Aplicabilidade do regime jurídico de Avaliação de Impacte Ambiental
Decisão da Autoridade de AIA e Entidade Licenciadora

Identificação	
Designação do Projeto	Projeto de Execução da Bacia de Retenção do Parque Luso II – Quinta da Niza, Corroios
Tipologia de Projeto	Anexo II, n.º 10, alínea f) do Decreto-Lei nº 151-B/2013, de 31 de outubro, na sua atual redação
Localização (freguesia e concelho)	Freguesia de Corroios, concelho do Seixal
Afetação de áreas sensíveis (alínea a) do artigo 2.º do DL 151-B/2013)	Não são afetadas áreas sensíveis definidas nos termos do disposto na alínea a) do artigo 2.º do Decreto-Lei n.º 151-B/2013, de 31 de outubro
Proponente	ACM Sousa S.A. - Habitação e Urbanismo
Entidade licenciadora	Agência Portuguesa do Ambiente, I.P.
Autoridade de AIA	Agência Portuguesa do Ambiente, I.P.

Data de emissão	25 de janeiro de 2024
------------------------	-----------------------

Figura 1 – Localização do projeto – Bacia de Retenção a construir (Planta Geral)

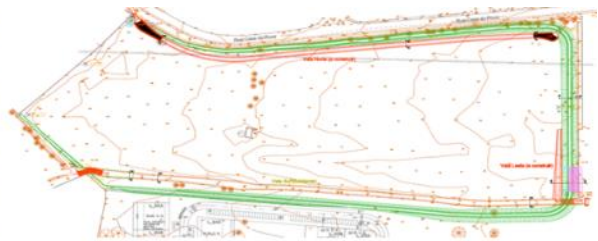
A Planta de Pormenor de admissões e descargas inclui os perfis C-C' e D-D' nos quais se apresenta uma largura da vala de 3m. A largura da vala é inferior, o que faz supor a necessidade de efetuar o seu reperfilamento.

A Sul existe também um talude, que delimita a propriedade. O mesmo ergue-se na margem norte da vala. No entanto, o projeto, conforme a Planta Geral apresentada, prevê que a o troço da Vala da Charneca, que atualmente margina a propriedade, seja integrado na futura bacia de retenção, pelo que terá de ser consolidado /executado novo talude na margem Sul da vala.

1. Obter as necessárias autorizações designadamente da Entidade Regional da RAN de Lisboa e Vale do Tejo, da Câmara Municipal do Seixal e da E-Redes.
2. Obter autorização do ICNF, caso seja necessário afetar ou efetuar corte de sobreiros e/ou azinheiras.
